Fra: Røysland, Silje[silje.roeysland@multiconsult.no]
Sendt: 22.09.2021 10:20:27
Til: Raugstad, Torbjørn
Kopi: Frodahl Ingrid
Tittel: RE: Lisleby ferjeleie - mudring og dumping

Viser til søknad om mudring og dumping ved Lisleby ferjeleie i Fredrikstad kommune. Jeg har noen ting jeg lurer på i forbindelse med søknaden:

Rev.	Beskrivelse	Dato	Tegn.	Kont.	Godkj.
			RIB	A1	
Fredrikstad kommune Lisleby Fergeleie					Dato
					21.05.2021
Peleplan					Format/Målestokk
					1:100, 1:20
Multiconsult www.multiconsult.no		Status	Konstr./egnet	Kontrollert	Godkjent
		ANBUDESTEGNING	JST	KK	OG
Oppdragsnr.		Tegningnr.	Rev.		
10220161		RIB-TEG-300-002			
Fag		Etg.	Fløy	Bygn.del	Løpenummer

Peleplan
 1:100

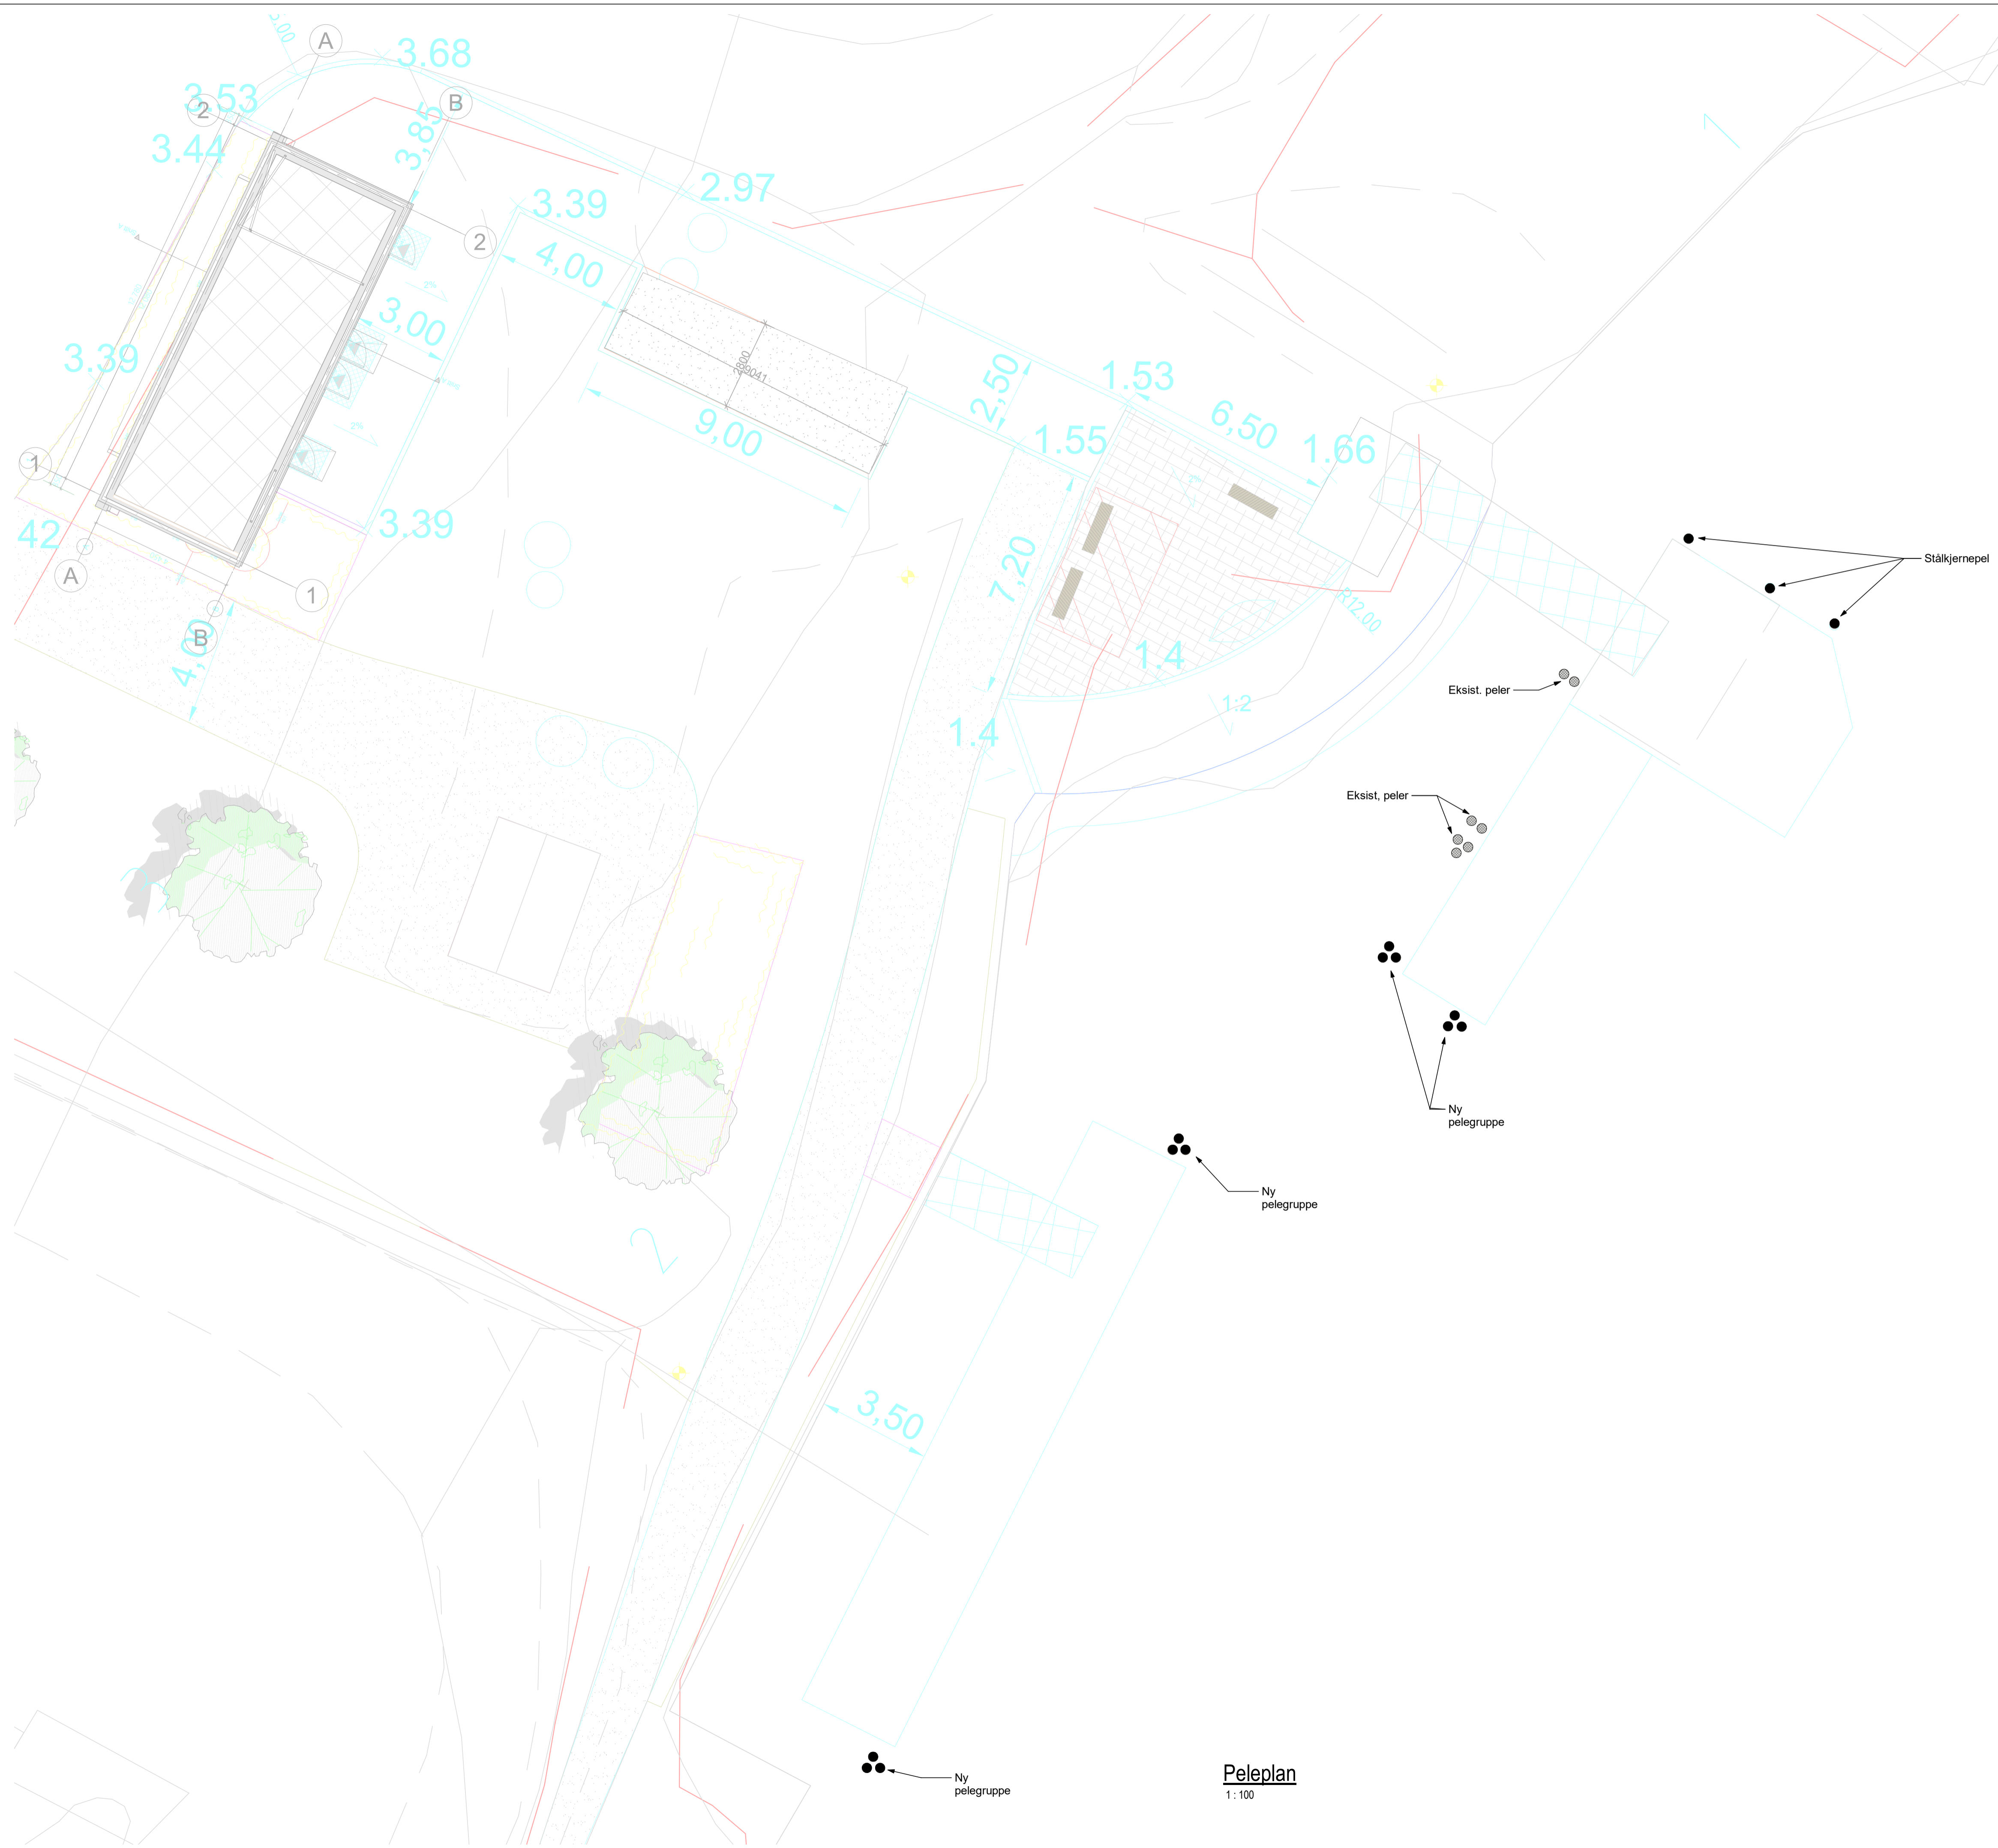
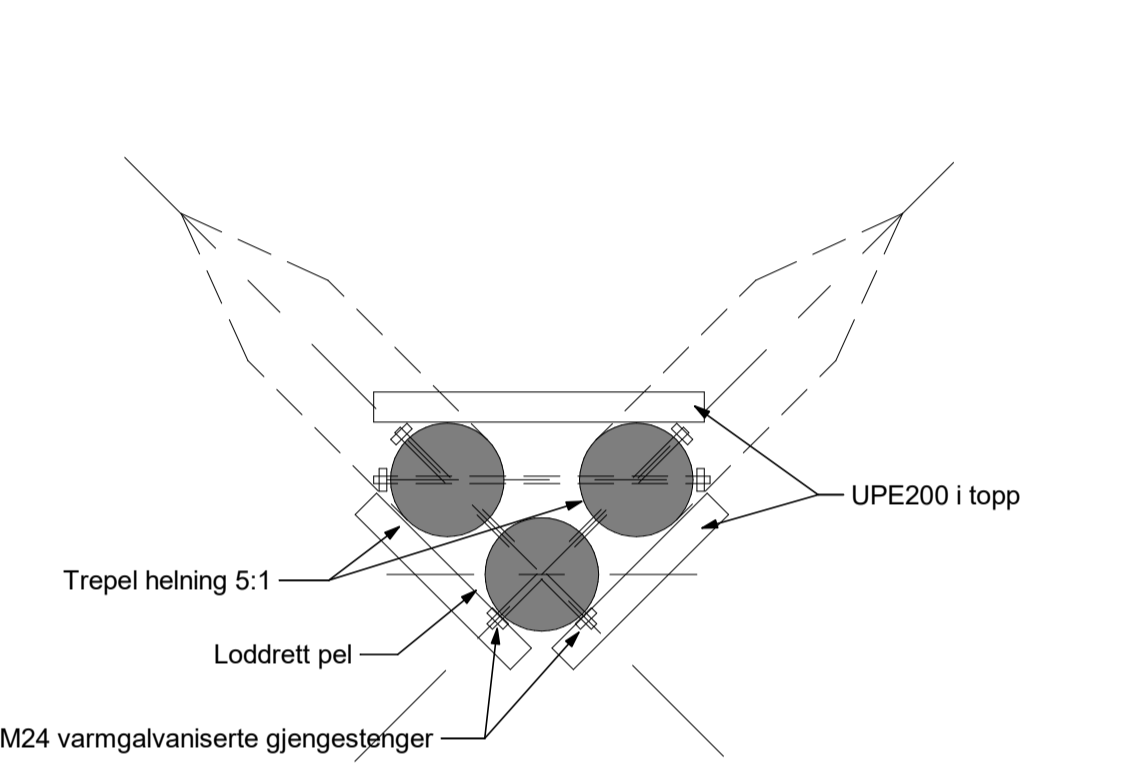
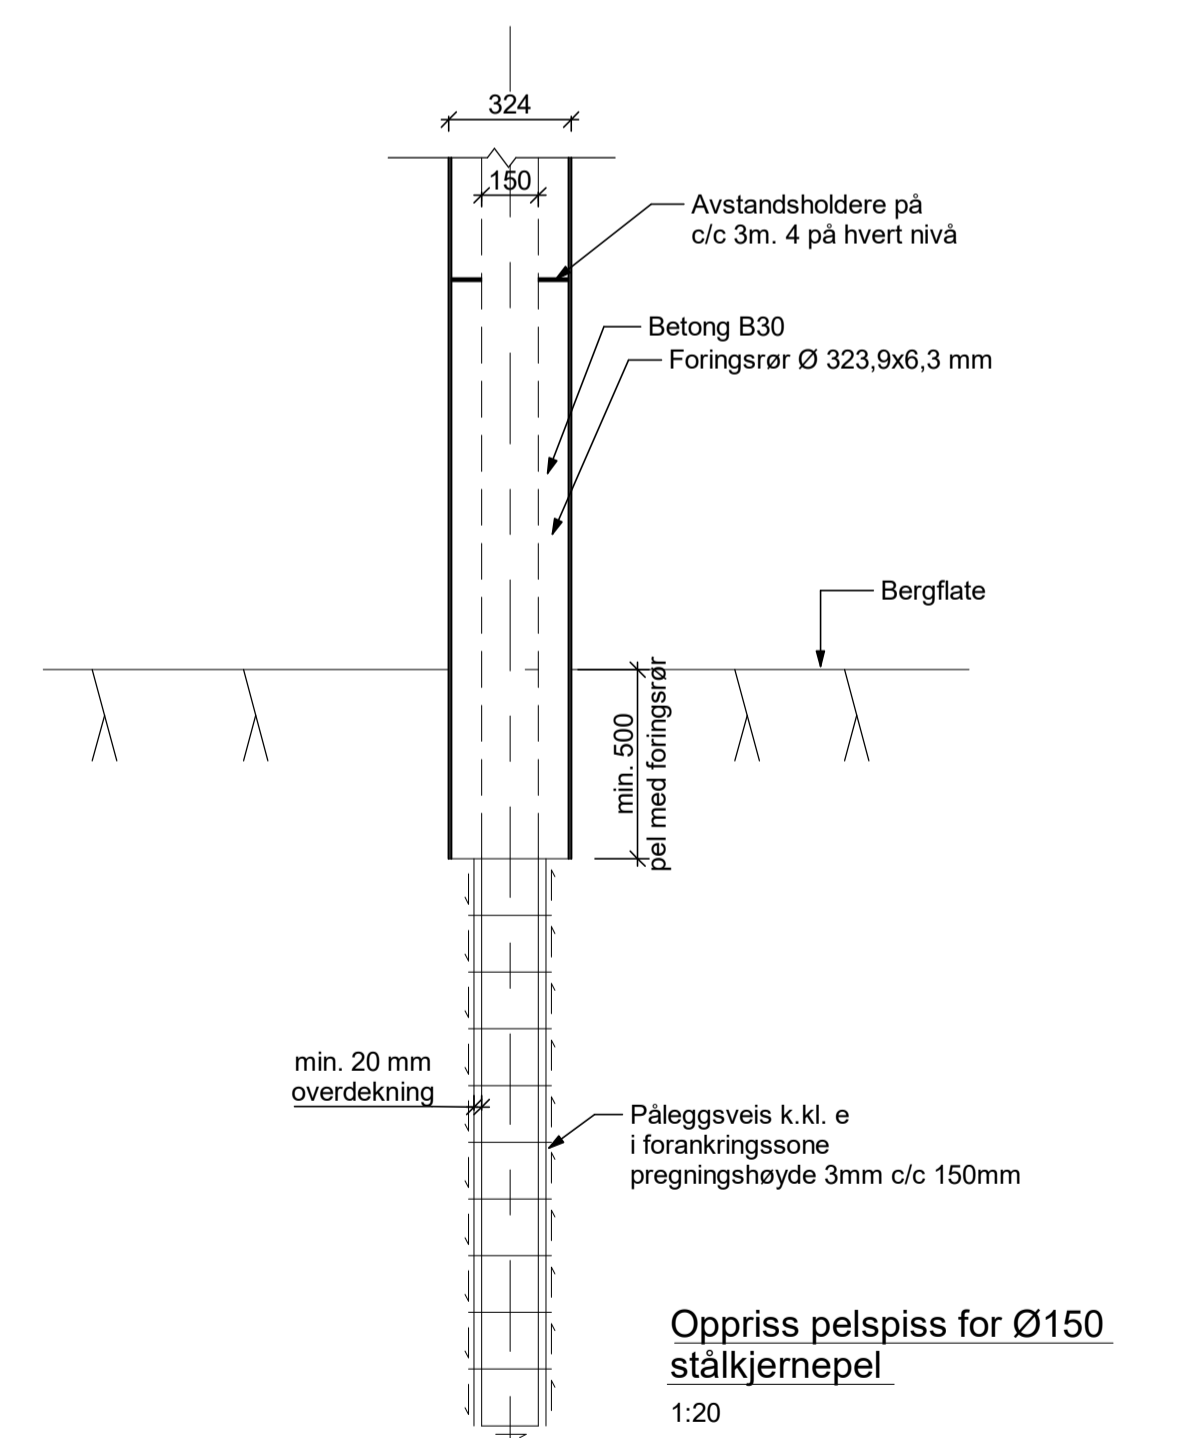
Takk for tilbakemelding. Jeg stusset litt over at dere skriver i sedimentundersøkelserapporten at det maksimalt vil være behov for å sette ned 1-2 stålrør for å forankre ladeanordning til nytt ferjeleie, men at dere oppgir i mailen at dere skal sette ned 12 trepeler og 3 stålpeler? Jeg regner med at det er sistnevnte som gjelder? Har dere et estimat på hvor mye masser som vil bli berørt av pelingen? Vil det oppstå borekaks eller annet overskuddsmateriale fra pelingsarbeidene?

Takk for svar! Vet dere hvor mange peler som skal settes ned? Trenger å vite dette for å kunne skrive tillatelsen.

Det er selvsagt sistnevnte antall peler som gjelder. Legger også ved peleplan.

Trepelene vil være Ø30 cm i diameter, og slås ned i elvebunnen, slik at løsmassene fortrenses.

Stålpelene blir boret noe ned med stålrør med en kjerne som bores i fjell. Det blir lite overskuddsmateriale fra disse arbeidene.

For de 3 stålkjernepelene blir det omkring 1 m³ med borkaks, men det vil også følge en del vann med dette borekaket. Entreprenør vil samle dette opp i containere, men om det viser seg at overskuddsvann (dvs. rent ferskvann og elvevann) har et høyt innhold av finpartikler som er svært vanskelig å sedimentere, kan det være behov for å lede overskuddsvann ut i elv igjen, innenfor lukket siltgardin.

Hei Torbjørn. Det skal settes 12 trepeler og 3 stålepeler (se vedlagte tegning).
